SERVICE-INFO

Eräisiin apulaitekierron hihnankiristinvarsien rulliin on tehty muutoksia

Tuotenro INA: 533 0077 30
534 0082 30
534 0083 30
534 0133 30
534 0136 30
534 0139 30

INA 0055

Kuva 1: Muutos edellisestä mallista (vasen) verrattuna uuteen malliin (oikea)

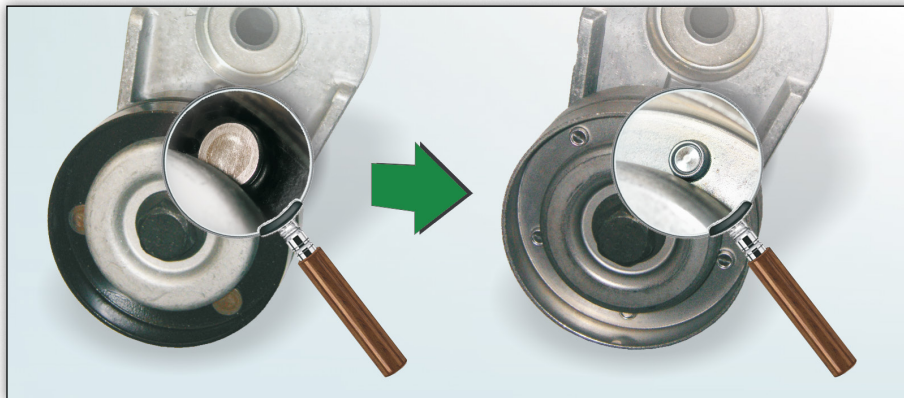
Jatkossa Schaeffler Automotive Aftermarket tarjoaa uutta mallia esitettyihin kiristinvarsiin. Kiristinrullien erot ovat pinnoitteessa (aiemmin musta ja nyt metallinkiiltoinen) ja liitos menetelmässä (aiemmin niitattu ja nyt TOX-menetelmällä).

Siirtymäajan puitteissa toimituksissa voi esiintyä molempia versioita ohjainrullista. Molemmat versiot täyttävät tekniset vaatimukset ja niitä voidaan käyttää rajoituksetta.
